**VOLVO**

# VERKSTADS- MEDDELANDE

BETR.	FRAMVAGN	PRODUKT	P
	140	GRUPP	62 (64)
DATUM	Maj 1969	NR	20

Nytt utförande av övre kullad och spindel.

Spindel

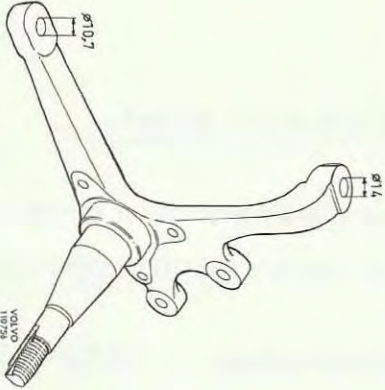
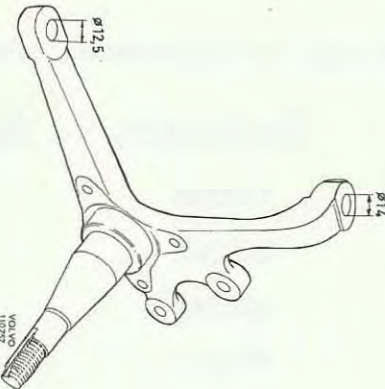
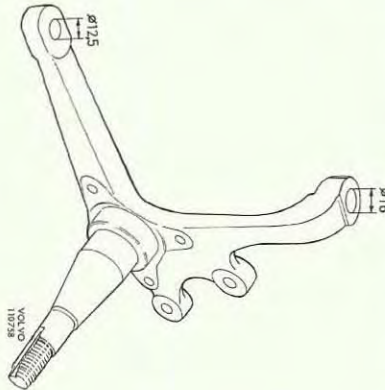
Övre kullad med grövre tappdiameter samt spindel med motsvarande större koniskt hål har i vår produktion införts enligt följande:

142	chassinummer	95206-96137, 96747 osv.
144	-"-	124023 osv.
145	-"-	23885 osv.

Det närmast föregående utförandet av spindel (utf 2, se nästa sida) utgår som reservdel. Vid byte av spindel på sådan vagn bytes därför även övre kullad till det nya utförandet.

<u>Benämning</u>	<u>Detaljnummer</u>	<u>Antal per vagn</u>
Spindel V	682368	1
Spindel H	682369	1
Övre kullad	682341	2
Låsmutter	950376	2

Utförande	1	2 (utgård)	3
<p>Hålldiameter (översta del)</p>			
<p>Detailnummer</p>	<p>675088, 675089</p>	<p>679228, 679229</p>	<p>682368, 682369</p>
<p>Chassinummer</p>	<p>142 - 52899 144 - 89799 145 - 9199</p>	<p>52900-95205 96138-96746 89800-124022 9200-23884</p>	<p>95206-96137, 96747- 124023- 23885-</p>
